Mission régionale d'autorité environnementale

**Avis délibéré de la mission régionale
d'autorité environnementale
Hauts-de-France
sur le projet d'aménagement du « parc Multilom »,
situé rue Jules Guesde,
sur la commune de Lomme, associée à Lille (59)**

n°MRAe 2018-2523

Projet Multilom

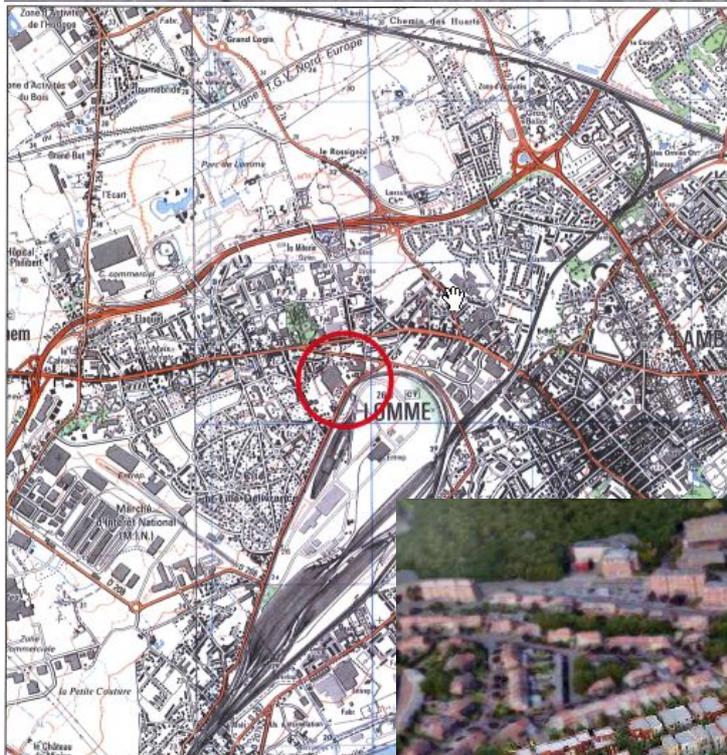
A contrario, l'organisation intérieure de l'îlot, notamment la localisation de la résidence seniors, n'est pas explicitée. Cette dernière est positionnée au plus loin de l'arrêt de métro et des équipements publics, le long de la rue Albert Thomas et au plus près de la plate-forme ferroviaire de Lomme-Sequedin. De ce fait, elle pourrait être exposée à plus de nuisances liées aux activités de transport.

L'autorité environnementale recommande de justifier l'implantation de la résidence seniors au regard des accès aux transports en commun, aux équipements publics et de la localisation de la plate-forme ferroviaire de Lomme-Sequedin.
